番号	頁	質問	回答
1	P3	<p>【延焼のおそれのある部分—附属建築物の取扱い】  延焼線内の PS に防火設備は不要と扱えるか。PS 内にガスメーターや給湯器等が設置されている場合、ガス事業法や消防法、条例により、防火設備で密閉できない。扉内設置形とすれば防火設備同等と扱えるか。</p> 	<p>PS の室内に面する壁を外壁とみなし、PS 扉は外壁の開口部には該当しない。</p>
2	P10 P133	<p>防火区画を構成する壁で、ALC を使用した場合、その止め付材をアンクル等で行う場合も耐火被覆が必要かと思われる。しかし、グラスウールや耐火塗料などは別の認定となるため止め付材はどのように行うのか。</p>	<p>一般的には、壁又ははりに対する被覆を適用している。</p>
3	P26	<p>10 m<sup>2</sup>の根拠をご教示ください。</p>	<p>施行令第115条の3第三号を参照のこと。</p>

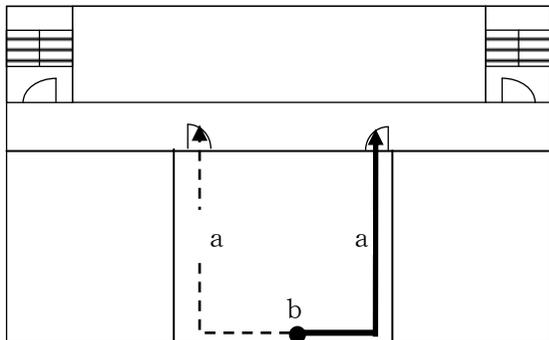
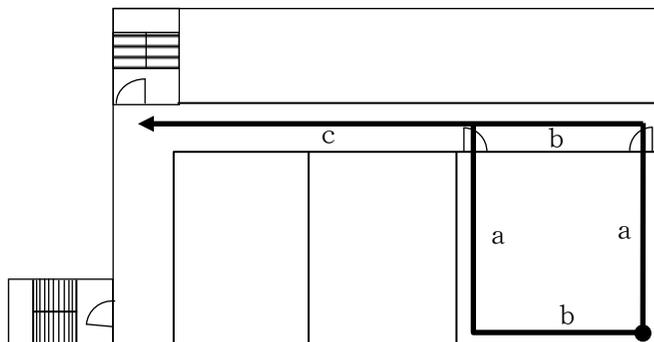
例えば事務所ビルの事務室等居室の●点から直通階段に至る重複距離はどのように考えればよいのか（下図のように居室に2の出口があれば重複距離は生じないものとしてよいのか）。

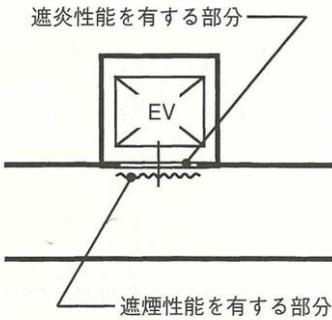
16	P84	<p>平 12 建告第 1436 号の第四ハ(3)の「床面積 100 m<sup>2</sup>以内ごとに準耐火構造の床若しくは壁…」とは、耐火建築物においても準耐火構造で良いと考えて、差し支えないか。</p>	<p>耐火建築物であれば耐火構造の床若しくは壁で区画しなければならない。</p>
17	P84	<p>第四号-ハ-(4)を適用するための壁の下地、仕上げとも不燃とする部分には、床面からの高さ 1.2m 以下の部分も含めるとしてよいか。</p>	<p>貴見のとおりである。</p>
18	P96	<p>以下のように外廊下面を経由して各住戸へ 20m 以内で進入できる場合は、道に面する外壁面に進入口の設置をしなくてよいか。またバルコニー面についても条件は無いとしてよいか。</p>	<p>貴見のとおりである。</p>
